Bebauungsplanaufstellungsverfahren Amberg 136 „Kennedystraße Süd 2“

Erneute förmliche Beteiligung der Behörden und sonstigen Träger öffentlicher Belange und der Öffentlichkeit

Anregungen im Rahmen der erneute Beteiligung
der Behörden und sonstigen Träger öffentlicher Belange

Abwägungsvorschläge des Referats für Stadtentwicklung und Bauen

Anlage 1: Quellen für die Photovoltaik Dachausrichtung

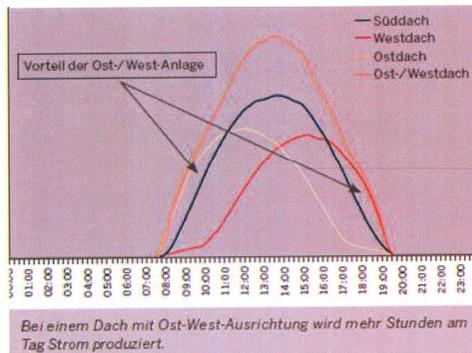
Im Planungsbereich WA4 ist als Dachform ein versetztes Pultdach vorgegeben, während in den Planungsbereichen WA2 und WA3 bei zweigeschossiger Bauhöhe zwingend ein Pultdach vorgeschrieben ist. Die Dachneigung liegt dabei fast durchweg in westlicher Richtung. Für die Einrichtung von Photovoltaik-Anlagen wäre nach diversen Quellen ein versetztes Pultdach mit sowohl West- als auch Ost-Ausrichtung geeigneter für eine Ertragsmaximierung, da der Sonnenstand über den gesamten Tagesverlauf gut genutzt werden kann. Weiterhin verteilt sich die Stromerzeugung durchaus günstig auf stromintensivere Tageszeiten (vormittags und später Nachmittag/früher Abend).

Neben möglichen Vorteilen bei der Photovoltaik ergibt sich über das Planungsgebiet damit auch eine homogene Dachlandschaft, die im Bereich WA4 begonnen, über das Baugebiet fortgesetzt wird und sich nicht wesentlich von den Dachformen anschließender Grundstücke im Baugebiet „Kennedy Süd 1“ unterscheidet.

Für die Planungsbereiche WA2 und WA3 bitte ich, die Dachform „versetztes Pultdach“ zuzulassen oder ggfs. einheitlich vorzugeben.

Die Festsetzungen zur Dachform begrenzen das Entstehen von Baukörpern, die das Orts- und Landschaftsbild stören könnten und sollen eine willkürliche Dachlandschaft vermeiden. Für das WA1, WA2 und WA3 sind, genauso wie im benachbarten Baugebiet Kennedystraße Süd 1, Pultdächer zulässig. Nur im WA4 sind versetzte Pultdächer zulässig. Dies begründet sich daraus, dass es eine gewisse Nachfrage nach versetzten Pultdächern gibt und sich die Gebäude entlang der Querspange am besten für diese Dachform eignen.
